**Avis délibéré de la mission régionale d'autorité
environnementale sur le parc agrivoltaïque au sol
porté par la société REDEN sur la commune
de Saint-Forgeux-Lespinnasse (42)**

Avis n° 2026-ARA-AP-2088-N-18885

Avis délibéré le 28 juillet 2026

Figure 2: Plan d'implantation du projet d'environ 12 ha (source :dossier)

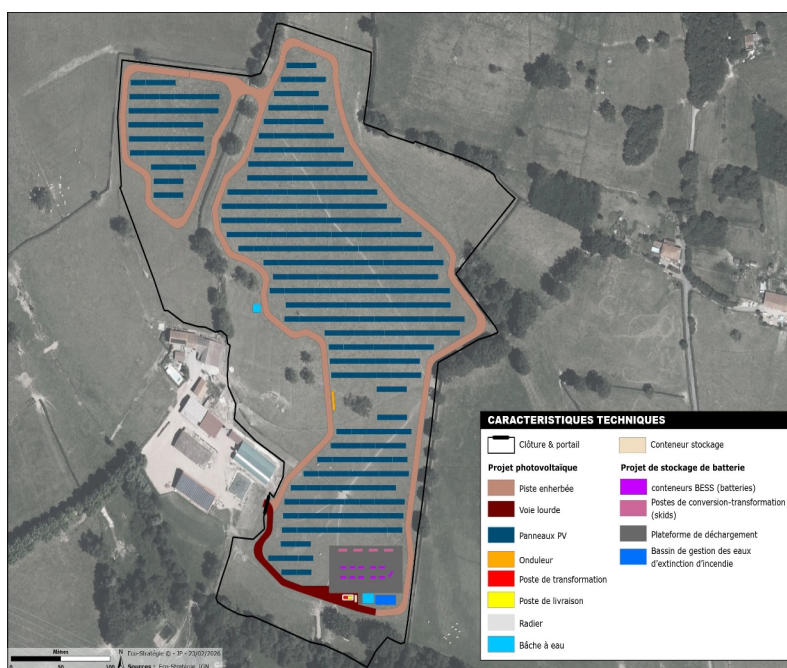
Le raccordement en souterrain de la centrale photovoltaïque au réseau électrique national n'est pas décrit précisément, ni les travaux éventuels concernant le poste source, le dossier posant que le tracé définitif et les modalités ne seront connus qu'après l'obtention du permis de construire via la Proposition Technique et Financière (PTF) d'Enedis. Ses incidences environnementales ne font pas l'objet d'une analyse approfondie, et la capacité réservée au titre du S3REnR⁴ n'est pas mentionnée, pas plus que le calendrier de raccordement éventuel. Faisant partie technique indissociable du projet, ses caractéristiques et son tracé doivent être présentés et ses incidences évaluées de manière précise dès ce stade du projet, ainsi que les éventuels renforcements nécessaires de poste de transformation et de lignes haute tension, même s'ils relèvent d'une maîtrise d'ouvrage et d'un calendrier différents⁵.

- de décrire précisément et d'inclure explicitement dans le périmètre du projet et donc de l'étude d'impact, le raccordement au réseau électrique, fonctionnellement lié au parc photovoltaïque, d'évaluer leurs incidences environnementales et de présenter les mesures prises pour les éviter, les réduire et si besoin les compenser ;
- de donner plus de précisions sur la centrale BESS : présence de produits toxiques, incidences, protocole de recyclage des batteries et des onduleurs, (filières...) ;
- d'établir le calendrier de raccordement envisageable en fonction des capacités réservées au titre des énergies renouvelables concernées du poste envisagé, ainsi que les éventuels renforcements du réseau électrique national associés nécessaires, et leur calendrier.
